Gemeinde Allmersbach im Tal

Bebauungsplan "Käsbühlstraße"

Zusammenstellung der eingegangenen Anregungen
mit Beschlussvorschlägen der Verwaltung und des Planers.

Beratungsunterlagen für die öffentliche Gemeinderatssitzung
am 20.11.2018

Visualisierung der Dimensionen der Neubaus:

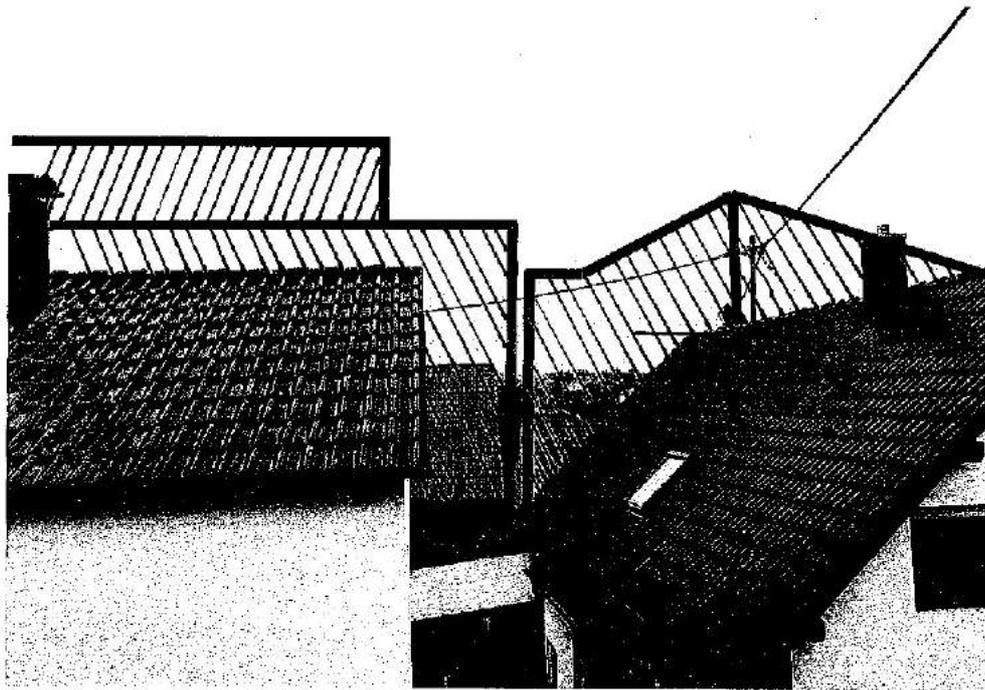
Nr.	Eingegangene Anregungen
24	<p>erstellt werden! Warum wurden die bisher geplanten Einzelhäuser zu einem großen Block zusammengezogen? § 34 BauGB: Anpassung an die Nachbarbebauung!</p> <p>Ich werde künftig in meinem Wohnzimmer keine Sonne und dadurch weniger Licht haben. Anbei habe ich ein Schaubild erstellt, das Ihnen die Perspektive von meinem Haus aus zeigt.</p> <p>Ich bin nicht der direkte Nachbar. Dazwischen wohnen noch Familie Meissner/Tetzlaff und Familie Jung. Für diese Familien steht dieser riesige Wohnklotz noch direkter vor den Fenstern / Terrassen / Balkonen.</p> <p>Die Erdgeschoßfußbodenhöhe ist zwar gestaffelt, beginnt aber immer ca. 3 m über dem Straßenniveau, über der Tiefgarage erst auf Höhe der Wohnungen. Die EFH muss jedoch mittig dem Bauplatz auf Straßenniveau beginnen, nicht erst im ersten Stockwerk! Im Plan ist eine zulässige „Überschreitung der EFH von 0,30 m“ zugelassen und nochmals eine Überschreitung der „Gesamthöhe über der gewählten EFH von 0,30 m“. Dies könnte im schlimmsten Fall eine Erhöhung von nochmals insgesamt 0,60 m bedeuten! Sind die Mindestabstandsflächen zum östlichen Nachbarn eingehalten?</p> <p>Ich fordere ein Schaugerüst für beide Gebäude erstellen zu lassen, um eine reelle Darstellung der Baukörper sichtbar zu machen! Bürgermeister Wörner hat an der Informationsveranstaltung eine Auspflöckung der Gebäude zugesagt! Diese wurde nicht gemacht! Aus welchem Grund?? Erst dann ist eine objektive Entscheidung durch den Gemeinderat möglich. Auch die Bevölkerung hat somit die Möglichkeit, die tatsächlichen Dimensionen der geplanten Bebauung zu sehen.</p> <p>Ich appelliere nochmals an den von uns Bürgern, für unser Wohl, gewählten Bürgermeister und an die von uns Bürgern, für unser Wohl, gewählten Gemeinderäte/innen Ihre Entscheidung zum Wohl der bisherigen Einwohner und nicht zum Wohl eines fremden Investors zu fällen!</p> <p>Wie, liebe Gemeinderäte/innen, würde Ihre Entscheidung ausfallen, sollte dieses gigantische Projekt genau vor Ihrer Terrasse oder Ihrem Balkon verwirklicht werden?? Ich appelliere an Ihre Sachkenntnis und Ihre Menschlichkeit. Dieses Bauvorhaben ist eine Bausünde, die in dieser Größenordnung weithin sichtbar ist und Tür und Tor für weitere Bauvorhaben in diesen Dimensionen öffnen soll.</p> <p>Der Artenschutz ist gewährleistet, wo bleibt der Schutz der bisherigen Anwohner? Sind wir nicht schutzwürdig?? Sehr traurig!</p> <p>Wohnungsbau ja bitte – aber im erträglichen Umfang und mit Rücksichtnahme auf die bisherigen Anwohner!</p> <p>Mit freundlichem Gruß</p>

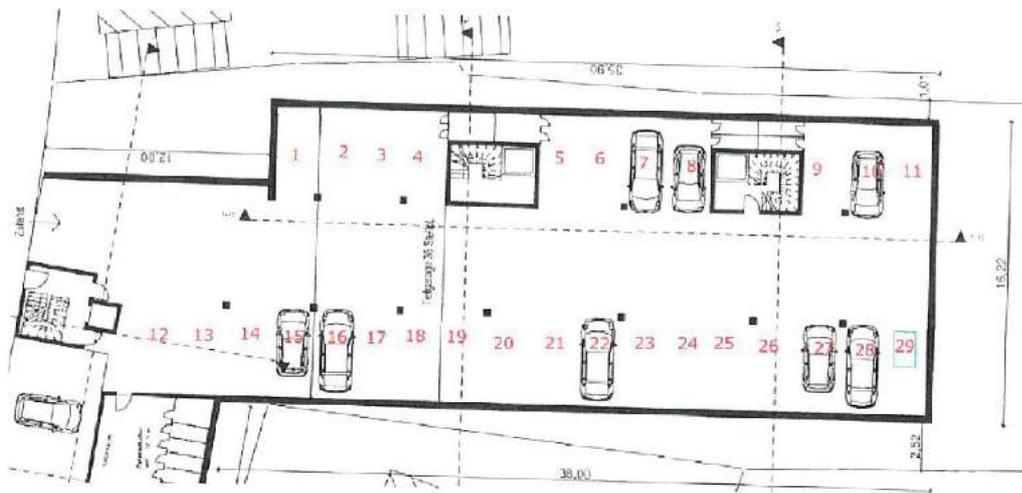
Nr.	Eingegangene Anregungen
26	<p>In der Käsbühlstrasse sind auch viele Fahrradfahrer unterwegs und vor allem auch Kinder, die aufgrund mangelndem Bürgersteig mit Roller oder Fahrrad am Strassenrand entlang unterwegs sind.</p> <p>Wie wollen Sie dafür Sorge tragen, dass durch die Carports keine zusätzliche Gefahr für Personen oder auch für den fließenden Verkehr entsteht?</p> <p>Durch das neue Gebäude muss auf einer Länge von 30m auf ausfahrende Autos geachtet werden. Daran anschließend kommt sofort der Parkplatz vom Hotel Löwen, sodass Personen quasi ab der Ecke Jägerstrasse keine Möglichkeit mehr haben, sicher auf einem Bürgersteig zu laufen.</p> <p>Dieses Thema ist für uns nach wie vor besonders wichtig, da unser Sohn seit einer Woche in die Schule geht; wir versuchen ihm einen sicheren Schulweg zu zeigen und diesen mit ihm zu üben. Leider ist die Käsbühlstrasse in ihrer Gesamtheit für Fußgänger und Radfahrer ein sehr gefährlicher Abschnitt, ohne Bürgersteig, mit parkenden Autos, viel landwirtschaftlichem Verkehr und zu vielen Autos, die sich nicht an das Tempo 30 halten. Man ist gezwungen, auf der Fahrbahn zu laufen und dabei oft auch noch parkende Autos zu umgehen.</p> <p>Dies wird sich durch die zu erwartende Zunahme von parkenden Autos noch verschlechtern. Das Benutzen der gegenüberliegenden Seite ist aufgrund der parkenden Autos ebenfalls nicht möglich und wird sich noch verschärfen, wenn noch mehr Autos dort stehen.</p> <p>Wir möchten Sie eindringlich auffordern, dort eine Lösung zu finden, die alle Teilnehmer am Strassenverkehr, besonders die Fußgänger und Radfahrer ausreichend schützen.</p> <p>Zur Sicherstellung von Rettungswegen und Platz für Räumfahrzeuge haben wir ebenfalls unsere Bedenken schon geäußert und möchten auch hier nochmals daran erinnern, dass bereits jetzt oft die schmale Strasse durch parkende Autos für größere Fahrzeuge nicht befahrbar ist. Sobald das Postauto hält, muss der Verkehr dahinter warten.</p> <p>Die bisher schon angespannte Parksituation wird sich also in der Käsbühlstrasse als auch in den benachbarten Strassen mit sehr hoher Wahrscheinlichkeit noch verschlechtern.</p> <p>Es wurde hierzu kein Parkraumkonzept vorgeschlagen. Bei 25 Wohneinheiten wird immer mit einer gewissen Anzahl von Besuchern zu rechnen sein. Zusätzlich halten wir es trotz der 1,5 Stellplätze pro Wohnung in der heutigen Zeit und vor allem in einem Dorf, das keine eigene Infrastruktur aufweist, vor allem auch für junge Familien nicht realistisch, ohne 2. Fahrzeug auszukommen. Das wird nicht auf alle Wohneinheiten zutreffen, aber auf manche.</p> <p>Es muss deshalb ein Konzept für weitere Stellplätze vorgelegt werden.</p> <p>Derzeit wäre für die angenommenen 26 Wohneinheiten ein Parkplatzangebot von 39 Plätzen zu verwirklichen. Unserer Meinung nach können diese nicht verwirklicht werden.</p> <p>Wir möchten Sie deshalb bitten, dies nochmals eingehend zu überprüfen.</p> <p>Wir haben dies einmal genauer betrachtet: Im Bebauungsvorschlag von Herrn Ettle stehen in der Tiefgarage als Texthinweis „36 Stellplätze“. Laut Bebauungsplan müssten $26 \times 1,5 = 39$ Stellplätze gebaut werden.</p> <p>Wenn man den Plan ohne Vermaßung betrachtet, stehen dort 29 Parkplätze zur Verfügung zzgl. 7 eingezeichneten Garagen an der Strasse entlang, das sind in Summe 36, nicht aber 39!</p> <p>Wenn man pauschal die Gesamtlänge der Parkfläche mit 41,60 m durch die 18 eingezeichneten Parkplätze teilt, kommt man auf den Zentimeter genau auf die geforderten 2,30m.</p>

Allerdings sind in dieser Rechnung dann die eingezeichneten Stützpfeiler nicht berücksichtigt. Wenn man anhand der Bemaßung die Parkplatzbreiten einzeln misst, haben die Plätze unterschiedliche Breiten von 2,08m bis 2,34m zwischen den Pfeilern. Dabei ist noch nicht berücksichtigt, dass mindestens der hinterste an der Wand lt. Garagenverordnung jeweils mind. 2,75m breit sein muss. Um diesen Platz zu gewährleisten, gehen dann bereits 2 der geplanten 36 Parkplätze verloren – somit sind es nur noch 34 von 39 Stellplätzen. Die Parkplätze 4,5,8 und 9 bieten Zugang zu Kellerräumen o.ä. hinter dem Treppenhaus. Diese können bei parkendem Auto nicht genutzt werden.

Aus dem dargestellten Plan ergibt sich desweiteren bei einer Außenbemaßung mit 16,22m abzgl. Wand eine Breite der Tiefgarage von ca. 15,70m. Ein Parkplatz muss eine Mindestlänge von 5m haben. 2 Parkplätze x 5m entsprechen 10m, verbleiben nur 5,70m für die erforderliche Fahrgasse, nicht die gesetzlich geforderte Breite von 6,50m. Dies gilt bei einer Parkplatzbreite von mindestens 2,30m, wie sie ebenfalls gesetzlich vorgeschrieben ist.

Mit den Festsetzungen des Bebauungsplans werden ausreichende 1,5 PKW-Stellplätze pro Wohneinheit gefordert; 0,5 Stellplätze mehr als die LBO vorsieht. Die Planung der Stellplätze wird durch den Bebauungsplan insoweit geregelt, als dass für die geplante Tiefgarage eine Flächenbegrenzung fest-gesetzt wird. Die Unterbringung der 1,5 Stellplätze pro Wohneinheit lässt sich innerhalb dieser Fläche bis auf ca. 3 Stellplätze realisieren, diese können im Freien im Plangebiet entstehen. Besucherpark-plätze sowie Außenfahrradstellplätze werden über den Bebauungsplan nicht geregelt.

Die konkrete Ausgestaltung der Tiefgarage und der Nachweis der notwendigen Stellplätze (PKW, Fahrrad, Behinderte) unterliegen im Rahmen des Genehmigungsverfahrens für das Baugesuch der Garagenverordnung, die vom Antragsteller in Abstimmung mit der Baurechtsbehörde einzuhalten ist. Das Erstellen eines Parkraumkonzepts liegt nicht im Handlungsfeld des Bebauungsplans.

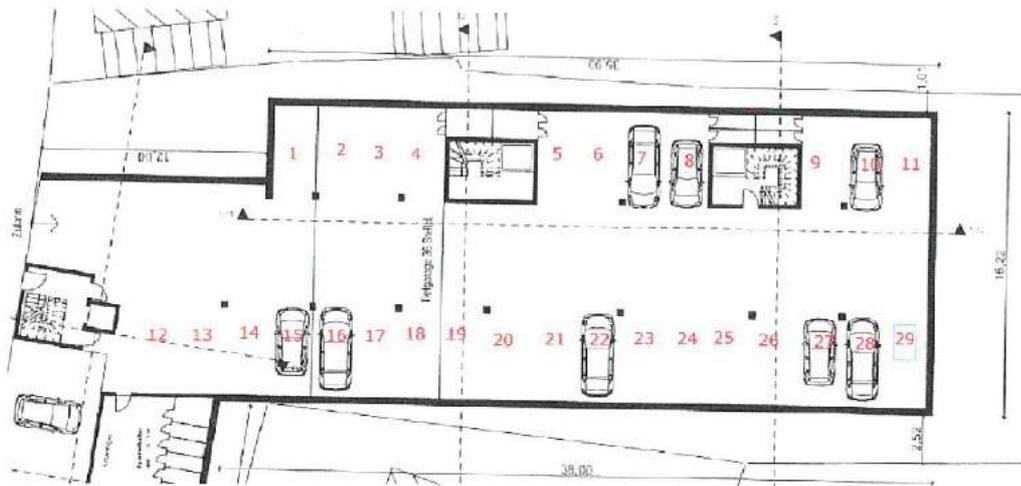
Wenn man pauschal die Gesamtlänge der Parkfläche mit 41,60 m durch die 18 eingezeichneten Parkplätze teilt, kommt man auf den Zentimeter genau auf die geforderten 2,30m. Allerdings sind in dieser Rechnung dann die eingezeichneten Stützpfeiler nicht berücksichtigt. Wenn man anhand der Bemaßung die Parkplatzbreiten einzeln misst, haben die Plätze unterschiedliche Breiten von 2,08m bis 2,34m zwischen den Pfeilern. Dabei ist noch nicht berücksichtigt, dass mindestens der hinterste an der Wand lt. Garagenverordnung jeweils mind. 2,75m breit sein muss. Um diesen Platz zu gewährleisten, gehen dann bereits 2 der geplanten 36 Parkplätze verloren – somit sind es nur noch 34 von 39 Stellplätzen. Die Parkplätze 4,5,8 und 9 bieten Zugang zu Kellerräumen o.ä. hinter dem Treppenhaus. Diese können bei parkendem Auto nicht genutzt werden.

Aus dem dargestellten Plan ergibt sich desweiteren bei einer Außenbemaßung mit 16,22m abzgl. Wand eine Breite der Tiefgarage von ca. 15,70m. Ein Parkplatz muss eine Mindestlänge von 5m haben. 2 Parkplätze x 5m entsprechen 10m, verbleiben nur 5,70m für die erforderliche Fahrgasse, nicht die gesetzlich geforderte Breite von 6,50m. Dies gilt bei einer Parkplatzbreite von mindestens 2,30m, wie sie ebenfalls gesetzlich vorgeschrieben ist.
